日立半導体技術情報

製品分類	開発環境		発行番号	TN-EML-088A		
題名	H8S/2339F E10A エミュレータ ユーザーズマニュアルの誤記訂正		情報分類	1. 仕様変更 ②. ドキュメント訂正追加等 3. 使用上の注意事項 4. マスク変更 5. ライン変更		
適用製品	HS2339KCM01H, HS2339KC101H	対象ロット等 全数	関連資料	H8S/2339F E10A ユーザーズマニュアル 第1版(ADJ-702-305)	Rev. 第1版	有効期限 永年

日立 H8S/2339F E10A エミュレータ ユーザーズマニュアルにおきまして、下記に示す誤記がありましたので訂正させていただきます。

【留意事項】 2 (P.120 図 6.3)

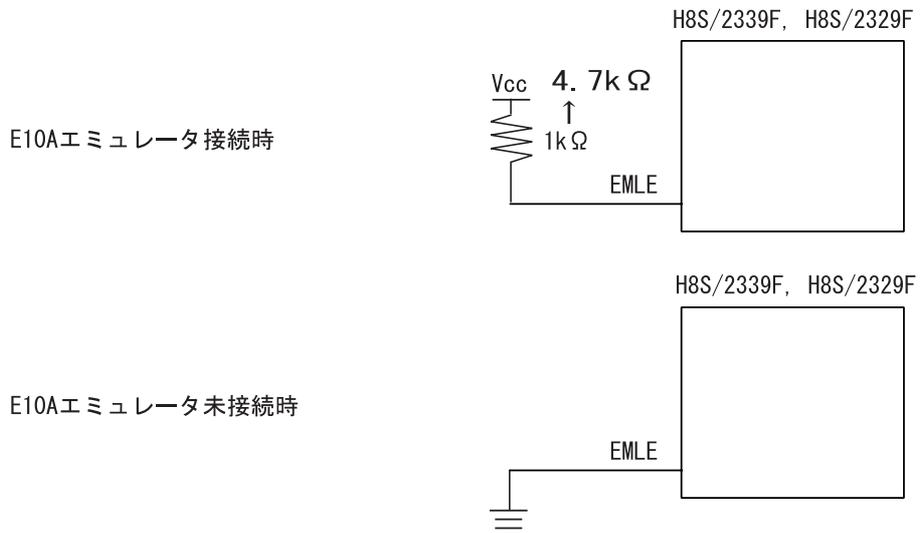
- ・プルアップ抵抗が 4.7k が正。

【留意事項】 4 (P.121 図 6.5)

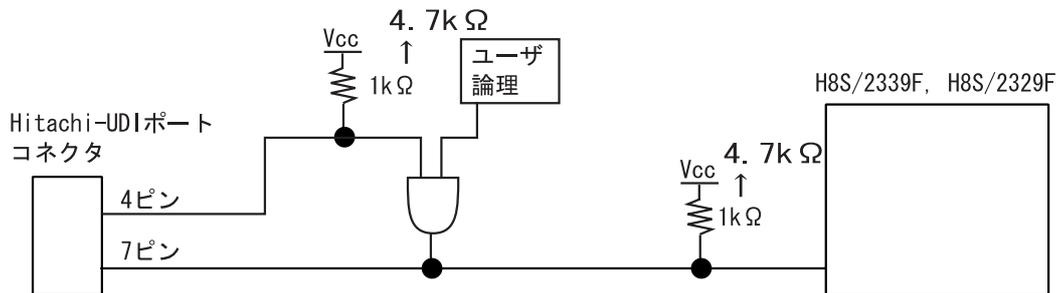
- ・プルアップ抵抗が 4.7k が正。
